Referencia: EE-2026-00050766-APPSF-PE

CIRCULAR ACLARATORIA N° 3 CON Y SIN CONSULTA

Por la presente Circular, se informa a los futuros oferentes la siguiente aclaración a los Documentos de la Licitación para la obra **“AMPLIACIÓN ACUEDUCTO DE LA COSTA - SEGUNDO MÓDULO DE POTABILIZACIÓN Y PROVISIÓN A BARRIOS COLASTINÉ Y VILLA CALIFORNIA - DEPARTAMENTO LA CAPITAL - PROVINCIA DE SANTA FE”**, (EE-2026-00023826-APPSF-PE), aprobado por Resolución Ministerial RES-2026-00000461-APPSF-PE; la cual pasa a formar parte de los mismos.

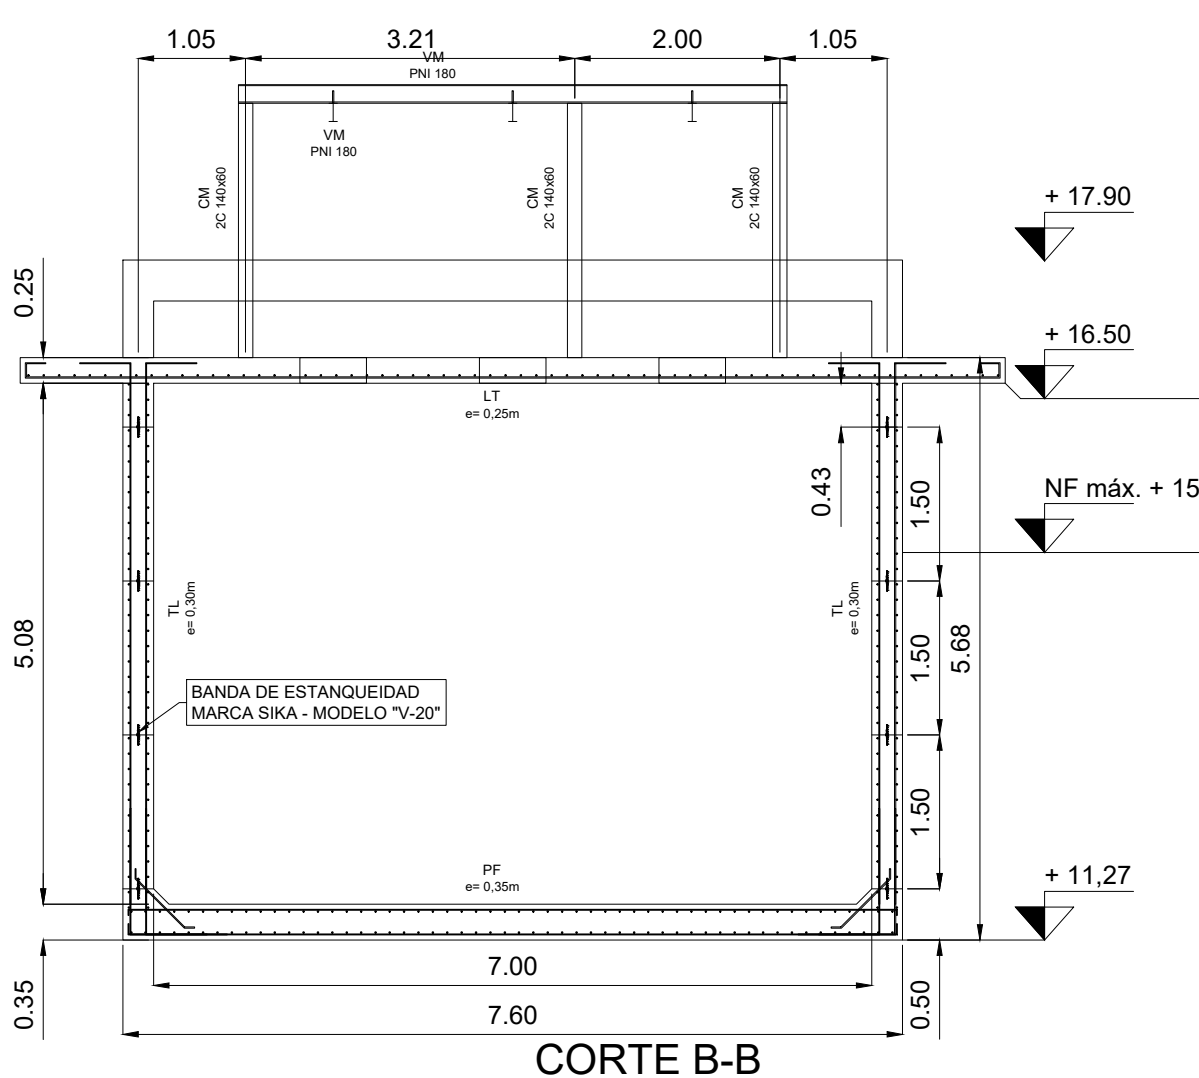
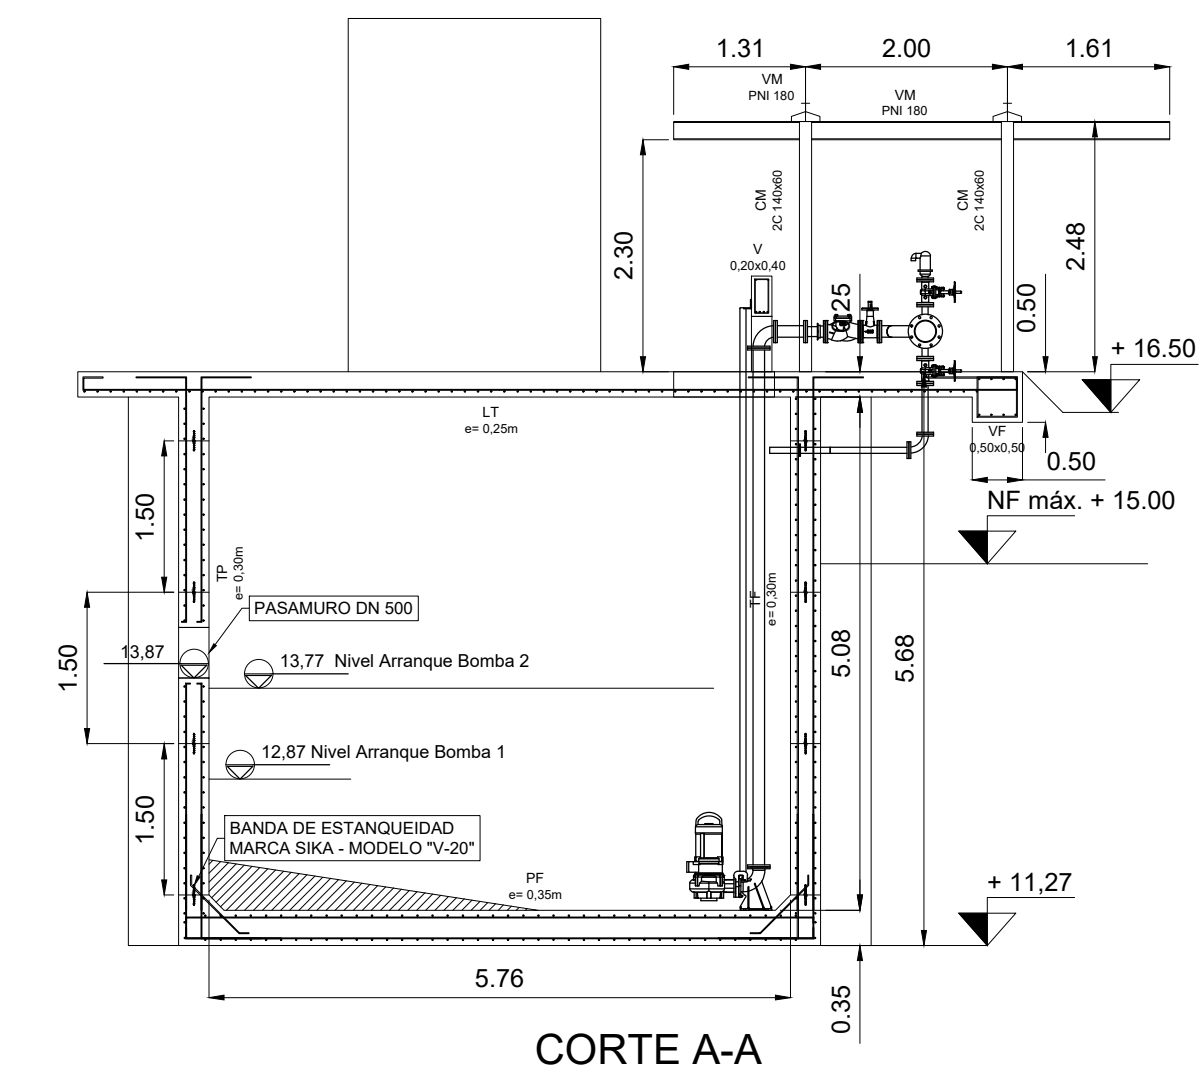
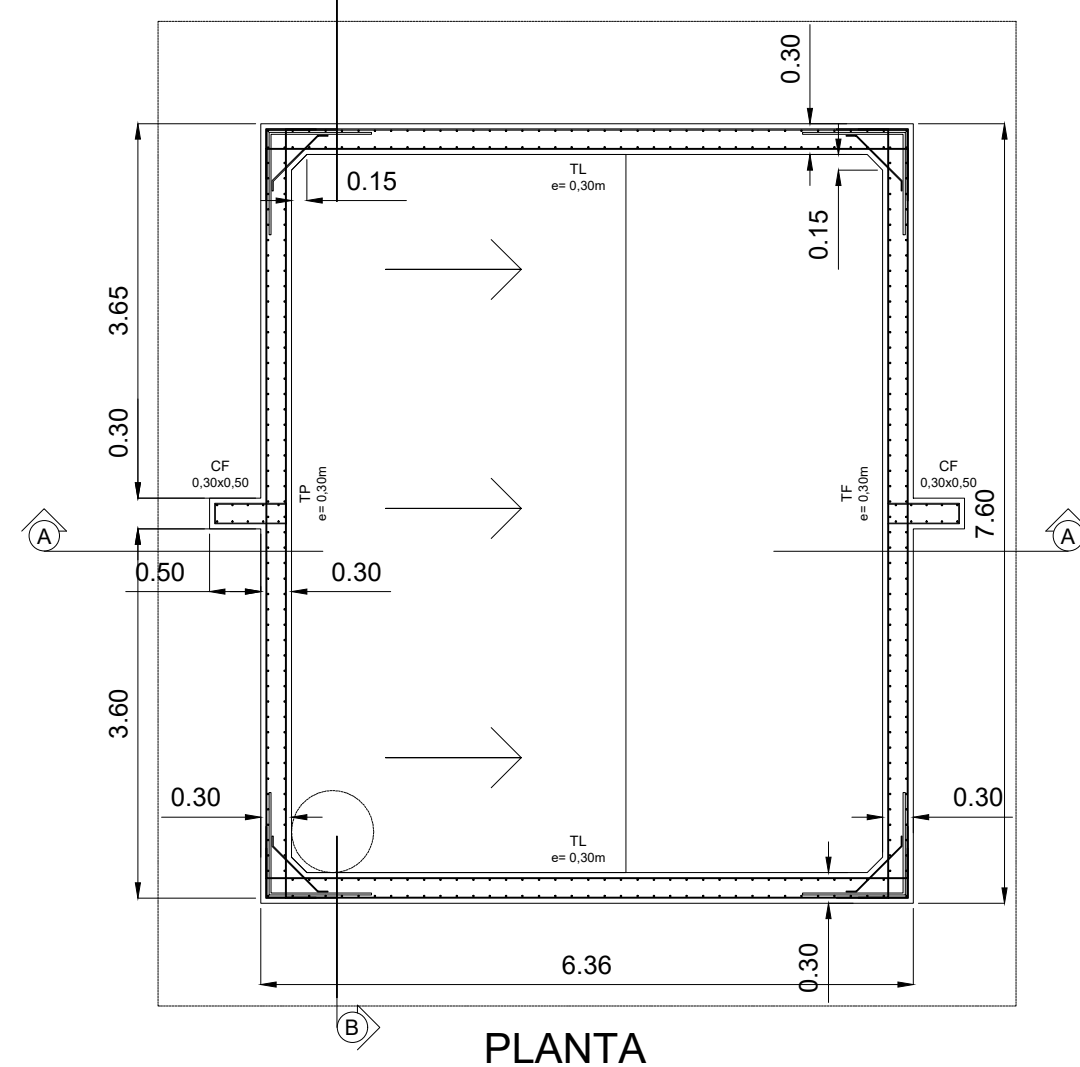
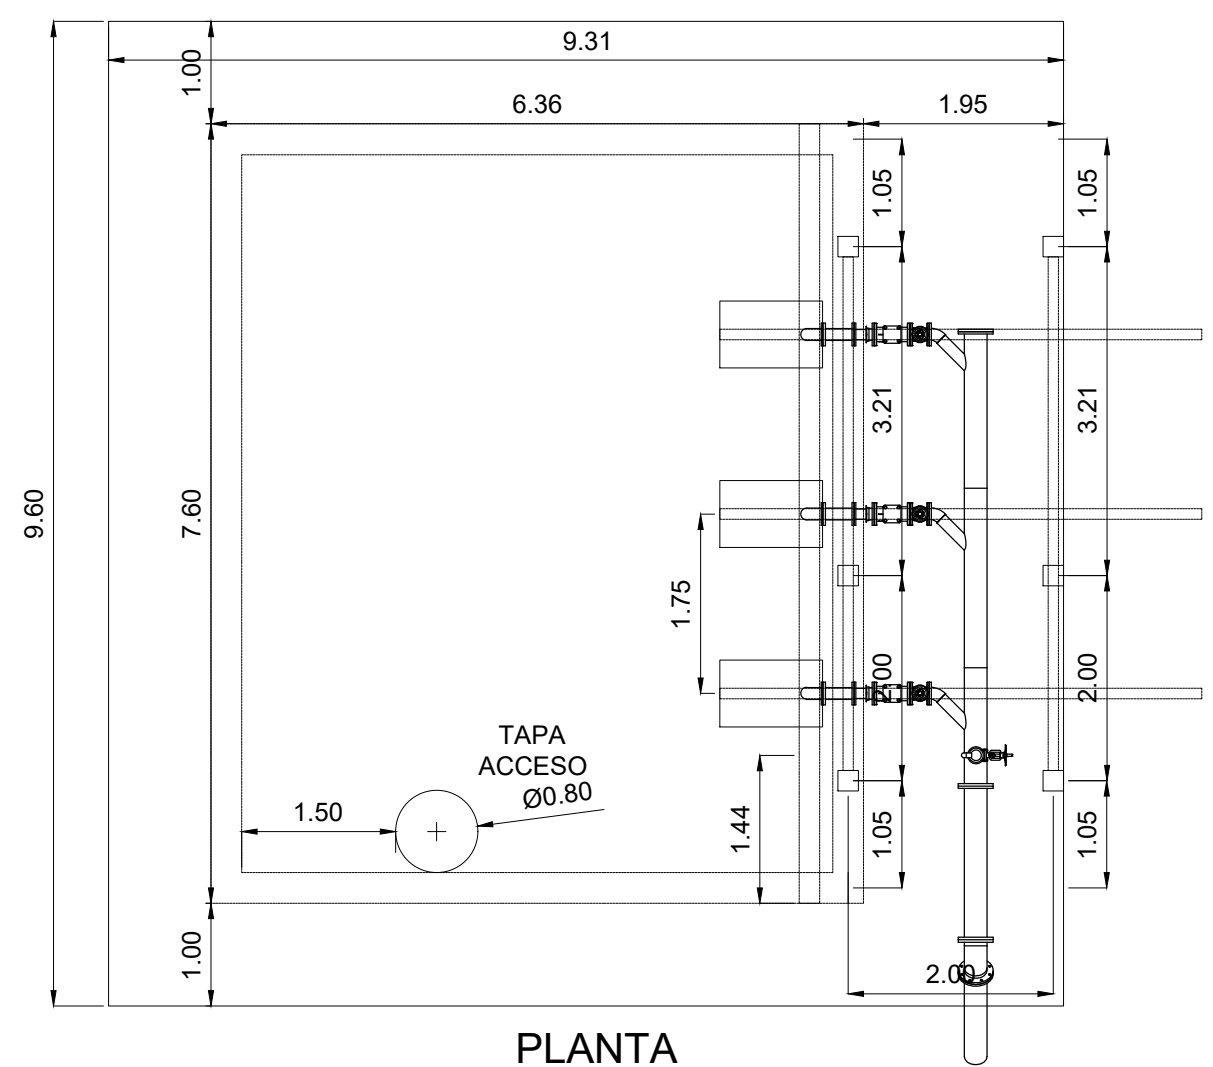
- Un plano aclaratorio sobre el pozo de bombeo de lodos a dismantelar
- Su ubicación en el predio, ya que no alcanzamos a reconocer cuál es la unidad.
- A su vez no se observa el caño de HD 150 para el bypass, solicitamos indicaciones.
- Plano de interferencias en el predio".

- Ubicación del Pozo a Dismantelar: Para facilitar su identificación, se adjunta un plano con una imagen de disposición general donde se encuentra señalizada la ubicación del "POZO DE BOMBEO DE LODOS EXISTENTE, A DESMANTELAR" dentro del predio de la Planta Potabilizadora.
